CONJUNTO RESIDENCIAL MONTE ABRAÃO

ESTUDO DE IMPACTE AMBIENTAL

Aditamento

No âmbito do procedimento de Avaliação de Impacte Ambiental (AIA) n.º 822/2010, relativo ao projecto do Conjunto Residencial Monte Abraão, em fase de Projecto de Licenciamento, a Comissão de Coordenação e Desenvolvimento Regional de Lisboa e Vale do Tejo (CCDR-LVT), enquanto Autoridade de AIA, solicitou elementos adicionais ao Estudo de Impacte Ambiental (EIA) e a eventual reformulação do respectivo Resumo Não Técnico (RNT), através do Ofício com a referência DSA/DAMA-000130-fax-2010, de 14 de Outubro de 2010 (que se apresenta no Anexo 1).

Figura 2.1.2 - Localização do poço no qual se recolheu a amostra de água

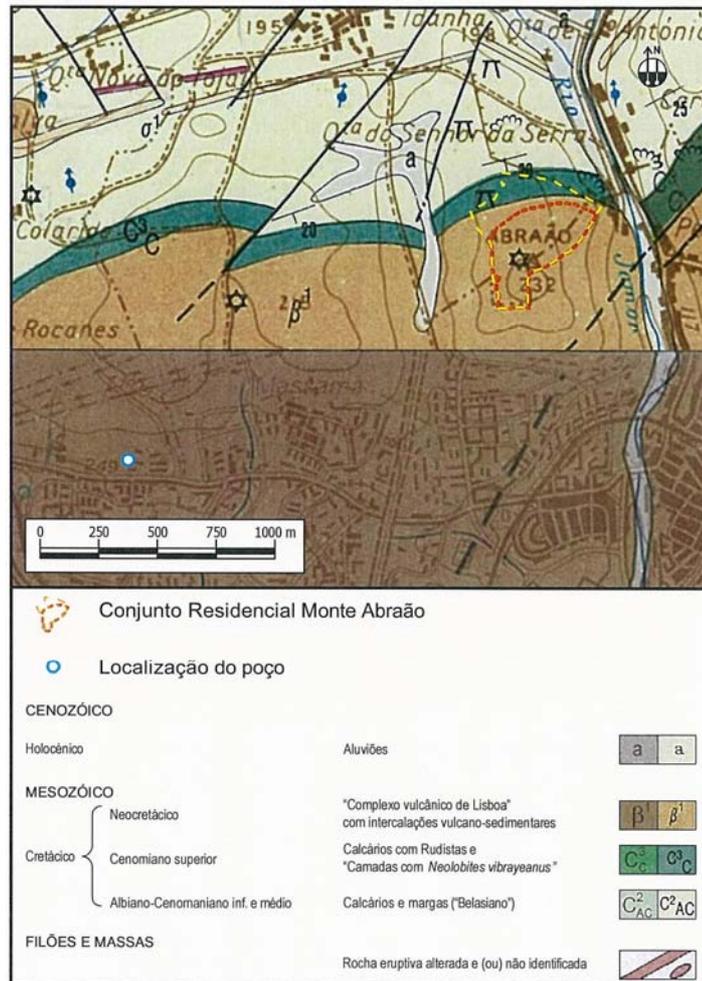
17 Efectuar a caracterização da qualidade da água subterrânea. Saliente-se que, apesar de não existirem estações da rede de monitorização da qualidade da água subterrânea junto à área em estudo, podem ser utilizados alguns dados existentes ARH-Tejo, IP, relativos a análises efectuadas para o licenciamento de captações cuja finalidade é a produção de água para consumo humano, ou efectuarem análises de amostras colhidas na área envolvente;

Para a caracterização da qualidade da água subterrânea utilizam-se dados recentes disponíveis, da propriedade do proponente, relativos a uma campanha de amostragem realizada no dia 17 de Maio de 2010, num poço para uso hortícola localizado em Massamá, a 1,5 km a sudoeste da área do Conjunto Residencial de Monte Abraão (ver Figuras 2.1.1 e 2.1.2).

O poço encontra-se em terrenos do Complexo Vulcânico de Lisboa, a mesma formação geológica onde se localiza toda a área de implantação do Conjunto Residencial de Monte Abraão.

Da análise dos resultados obtidos, verifica-se que todos os parâmetros analisados cumprem os respectivos valores legais estabelecidos para a qualidade das águas destinadas à rega, tendo a água do poço os requisitos necessários para o uso actualmente existente.
